PORTO DI CECINA. VARIANTE OPERE A TERRA

PROGETTO DEFINITIVO

VERIFICA DI COMPATIBILITÀ DELL'INTERVENTO CON I PROFILI DI TUTELA VINCOLISTICA ENUCLEATI DAL PIT-PPR

ALLA RELAZIONE DI RISPOSTA ALLA RICHIESTA DI INTEGRAZIONI

Prospetto tipologico dell'intervento sulla darsena

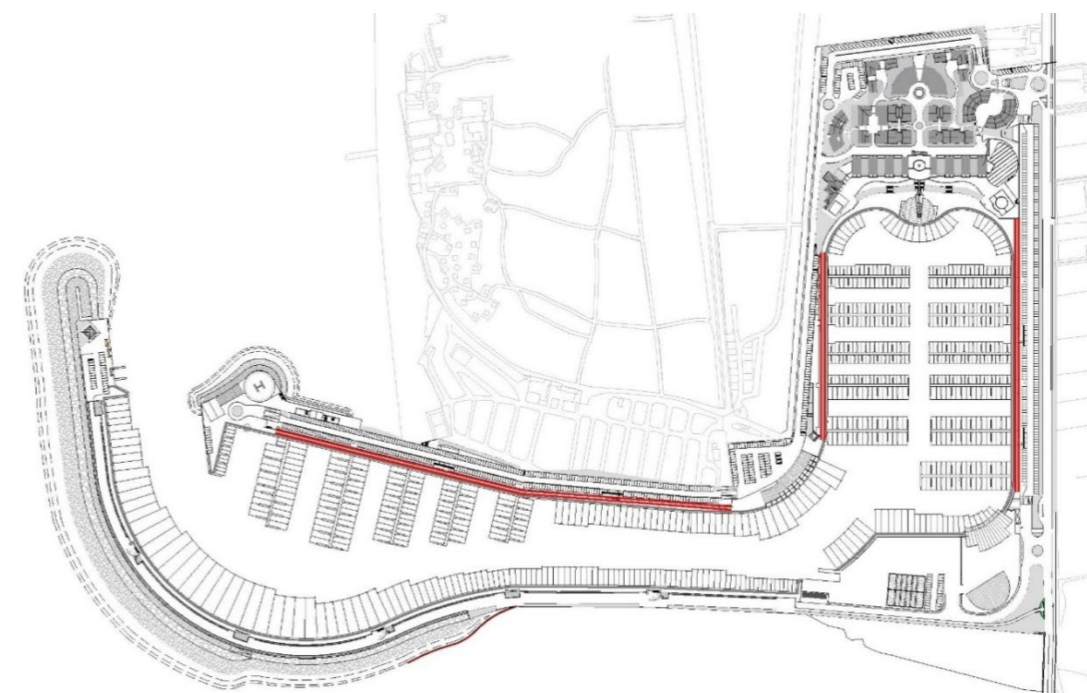
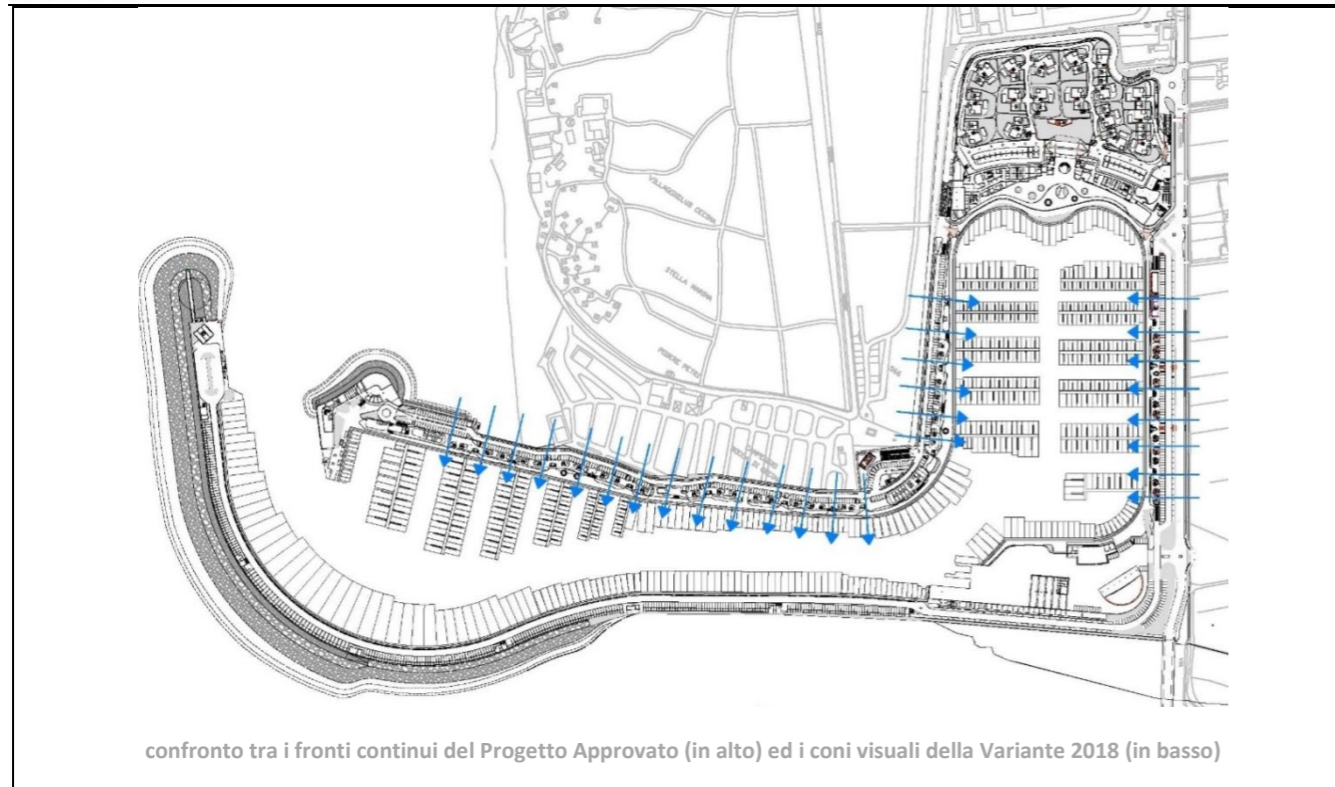
- gli interventi concorrano alla qualità dei waterfront e non impediscano i varchi e le visuali panoramiche verso il mare, che si aprono dai tracciati e dai punti di belvedere, riconosciuti dagli strumenti della pianificazione territoriale e urbanistica, accessibili al pubblico;(...)

Il progetto di Variante 2018 risulta in linea con le sopra citate prescrizioni del PIT in quanto volto alla necessaria integrazione paesaggistica con le specificità dei luoghi, tenendo conto delle relazioni figurative e dimensionali con gli insediamenti a cui è connesso. Il progetto tiene conto dell'identità del luogo e dei suoi alti valori paesaggistici, presentando discontinuità dell'edificato che si articola, comunque, sulla base di forme e materiali mutuati dal paesaggio e contesto ambientale di riferimento, prediligendo l'uso del verde e favorendo ampia permeabilità visiva.

Il progetto adotta, infatti, una conformazione architettonica plastica, con utilizzo di materiali eco – compatibili.

L'assetto planivolumetrico propone edifici dalle linee morbide e sinuose, mutate più dalla natura che dall'edilizia, utilizzando diffusamente rivestimenti in legno, volti a richiamare, tra le altre cose, le scocche delle navi.

Le linee che, come illustrato nella Relazione di progetto, mutuano le forme da elementi naturali come la conformazione delle dune, contribuiscono a donare al progetto un andamento naturale e visivamente integrato.

Confronto tra Progetto approvato e Variante 2018 – area Cantiere Navale

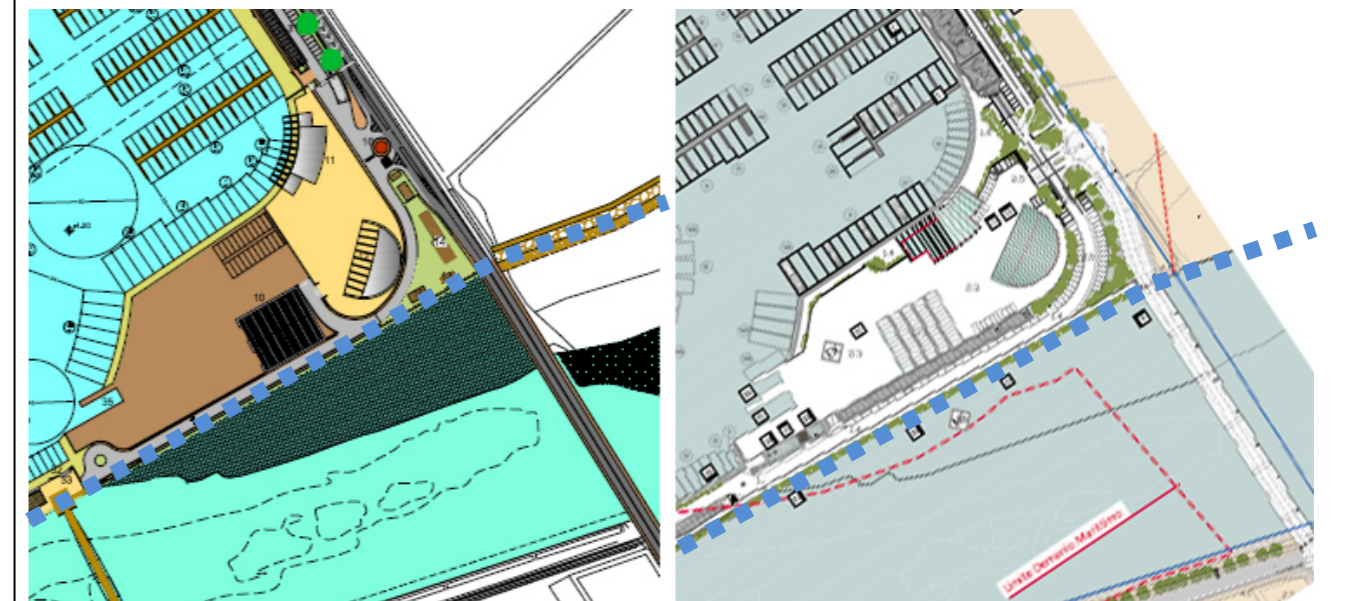
In merito all'osservazione contenuta nella richiesta di integrazioni di cui alla premessa, **relativamente alla riprofilatura dell'argine in riva destra alla foce del fiume Cecina**, si precisa che il progetto di Variante 2018 **non modifica** in alcun modo la riprofilatura dell'argine sopra citato, rispetto al Progetto Approvato, così come da disegni di confronto di seguito riportati:

Confronto tra Progetto approvato e Variante 2018 – argine di riva destra in corrispondenza del cantiere navale.

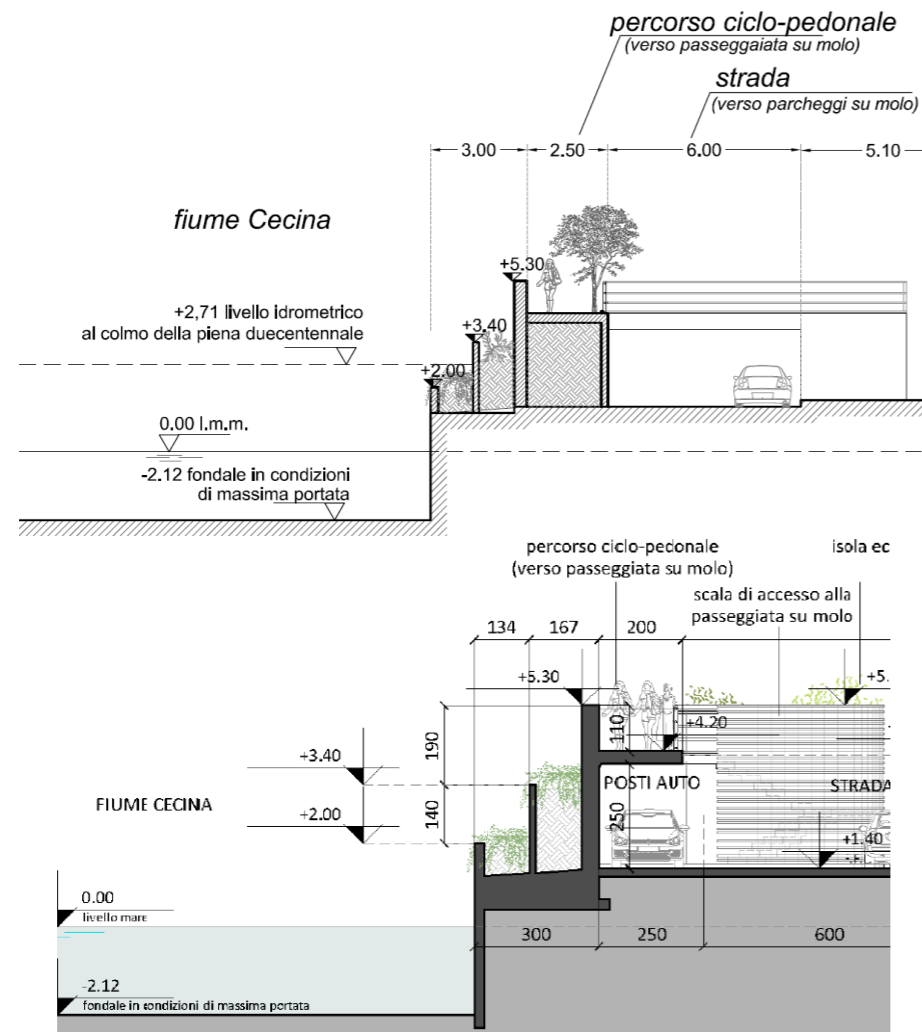
Con riferimento alla richiesta di chiarimenti e integrazioni inerente la compatibilità della Variante progettuale con la disciplina di tutela di cui all'art. 8.3, lett. c, dell'elaborato 8B ("Disciplina dei beni paesaggistici") al PIT-PPR si osserva e deduce quanto segue:

Si noti la perfetta corrispondenza delle quote altimetriche dei vasconi funzionali a mitigare l'impatto paesaggistico dell'argine. La visibilità è sempre garantita agli utenti che percorrono la passeggiata di collegamento al molo.
